| Kopplingsdosa för draganordning 283087-5 |          | 6      |
|  |          | Maj 76 |

### Korrosion i kopplingsdosa för draganordning

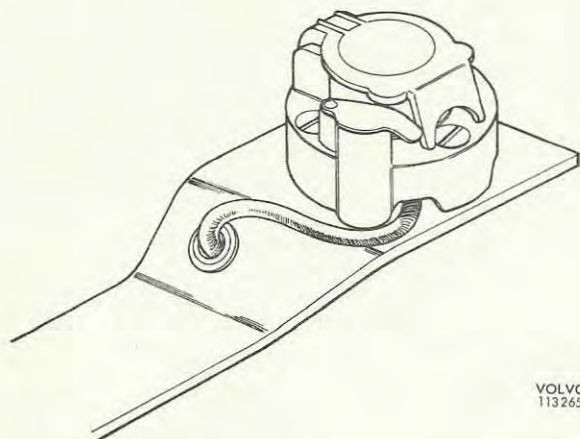
För att minska risken för korrosion har kabeldragningen vid draganordningens kopplingsdosa ändrats så att kabeln dras in genom därför avsett urtag på dosans undersida. Hålet bakom dosan utgår och ersätts av ett hål vid sidan av dosan enligt figur.

1. Lossa batteriminuskabeln.
2. Demontera kopplingsdosan och kablarna, samt märk upp dessa.
3. Avlägsna eventuell korrosion med lämpligt rostborttagningsmedel. Vid mycket korrosion bör dosan bytas.
4. Borra hål med diametern 16 mm i draganordningen enligt figur.
5. Det gamla befintliga hålet tätas med kitt 277060 eller likvärdigt, tills gummiplogg 961965-1 finns tillgänglig, omkring V 621.
6. Trä gummigenomföring 961954-5 på kabeln och montera denna i det nya hålet.
7. Montera kablarna på dosan enligt märkningen, samt montera dosan på draget.
8. Återmontera batteriminuskabeln. Gör funktionsprov.
